SUPERINTENDENCIA DE INDUSTRIA Y COMERCIO

Oficio N° 14446

Asunto: PATENTE DE INVENCIÓN

Título de la solicitud: “UNA OLLA A PRESIÓN CON CIERRE DE BAYONETA PROVISTA CON ELEMENTOS GUÍA” (Rad. N° 16-143730-0000-0000).

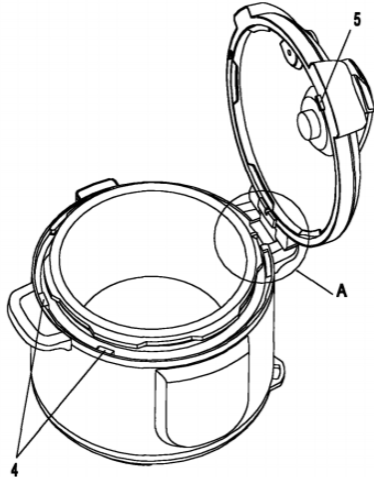
La reivindicación 1 consiste en: “*Un utensilio de cocción (1) para cocinar comida a presión con un recipiente (2)...*” (Ver página 56 del memorial de respuesta allegado el 14 de septiembre de 2016).

Comparación de las características técnicas esenciales, con las del estado de la técnica:

Características esenciales	D1
Un utensilio de cocción (1) para cocinar comida a presión.	Una olla a presión (Fig. 1; Pág. 4, Párr. 0018).
Con un recipiente (2), una tapa (3), y un sistema de bloqueo con cierre de bayoneta que comprende la primera y segunda serie de proyecciones de bloqueo que, respectivamente, forman parte integral de la tapa (3) y del recipiente (2).	Comprende un cuerpo de olla (1) con manijas y una tapa (3) y un sistema de bloqueo mediante protuberancias (10) (Fig. 1; Pág. 4, Párr. 0018).
Donde tal utensilio (1) se caracteriza por incluir un subsistema de tapa que incluye la tapa (3) y un soporte (10) unido a esa tapa (3) de forma pivotable.	Un mango (2) dispuesto en la parte superior de la tapa (3) que se mueve de forma relativa con la tapa respecto a la olla de forma giratoria y posteriormente levantada de forma pivotante (Figs. 1 y 2; Pág. 4, Párr. 0018).
Dicho subsistema de tapa y el recipiente (2) están asociados entre sí en una primera disposición en la cual la tapa (3) cubre el recipiente (2) de modo que dicha primera serie de proyecciones (7A-7J) son mayores que dicha segunda serie de proyecciones (8A-8J), y una segunda disposición en donde dicha primera serie de proyecciones (7A-7J) está por debajo de la segunda serie de proyecciones (8A-8J)	La tapa (3) presenta unas muescas de bayoneta, además de la boca de cuperpo de olla (1) además que presenta unas bloques de retención (4) que coinciden con las proyecciones (5) de la tapa (3) (Fig. 3; Pág. 4, Párr. 0018).

Dicho soporte (10) y dicho recipiente (2) también están provistos respectivamente con unos primeros y segundos elementos guía (10', 10'', 2', 2'') que co-operan conjuntamente cuando dicho subsistema de tapa y dicho recipiente (2) están asociados entre en dicha primera dispocisión (sic).

De acuerdo con la tabla anterior, las características esenciales del utensilio de cocción definido en la reivindicación 1 habían sido divulgadas previamente en el documento D1, por lo tanto, la materia reivindicada no es nueva.
